## SI2019-010

**Concernant les références 8DB 355 013-301 (T1696) → 8DB 355 025-351 (T2635) / 8DB 355 025-361 (T2634) / 8DB 355 025-371 (T2637)**

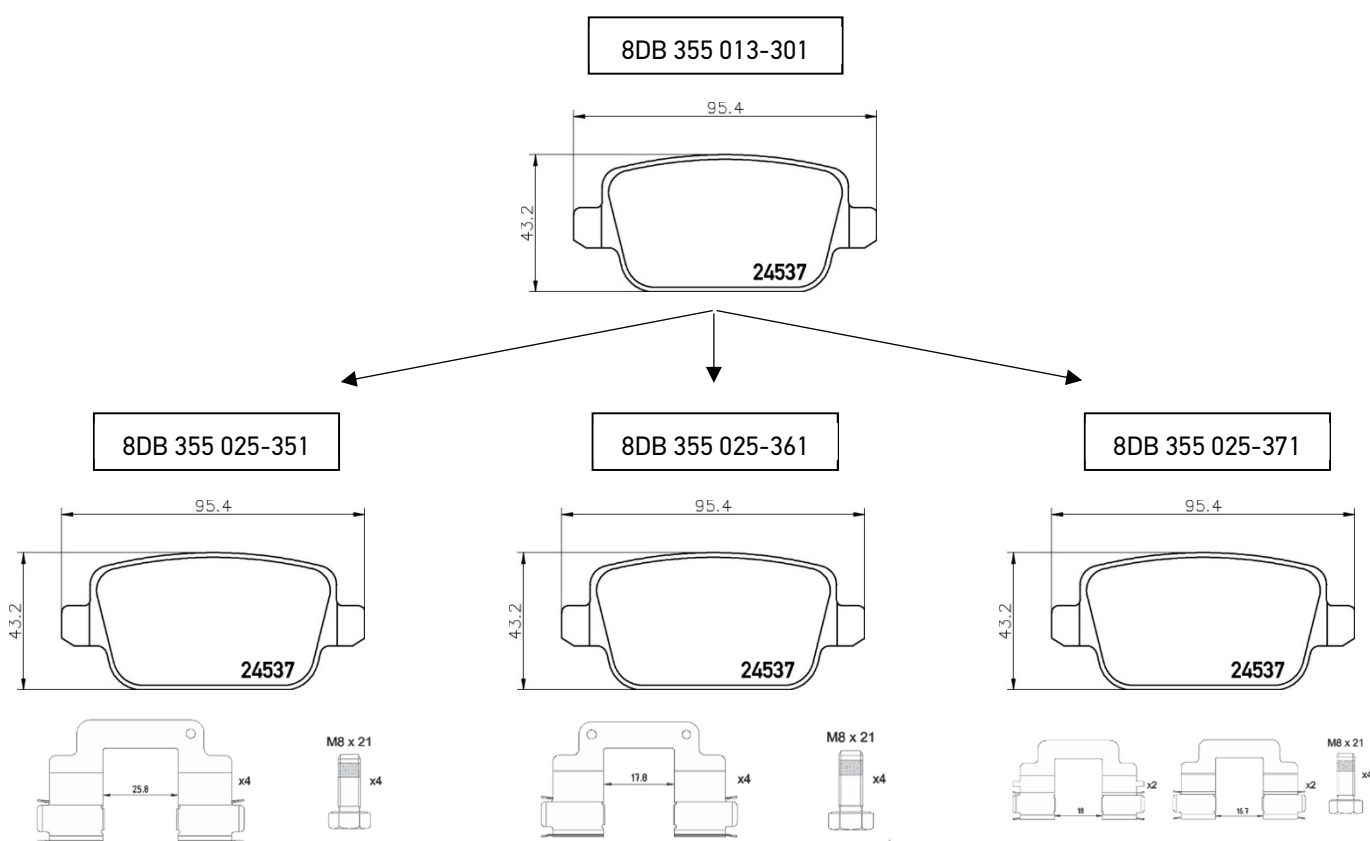
Afin d'optimiser les spécifications du jeu de plaquettes de frein 8DB 355 013-301 et de renforcer l'approche équipementier première monte, il a été décidé d'ajouter des kits d'accessoires à ce jeu de plaquettes.

Selon la spécification du véhicule, différents kits d'accessoires sont nécessaires. Afin de répondre à ces exigences, la référence 8DB 355 013-301 a été divisée en trois références différentes, afin que les clients puissent facilement choisir la référence qui correspond à leurs besoins.

La référence 8DB 355 013-301 sera remplacée par les références 8DB 355 025-351 (y compris les cales coulissantes avec un jeu de 25,8 mm), 8DB 355 025-361 (y compris les cales de glissement avec un jeu de 17,8 mm) et 8DB 355 025-371 (y compris les cales de glissement avec un jeu de 18,0 et 16,7 mm). Merci de vous reporter aux illustrations ci-dessous pour la mise en évidence des différences.
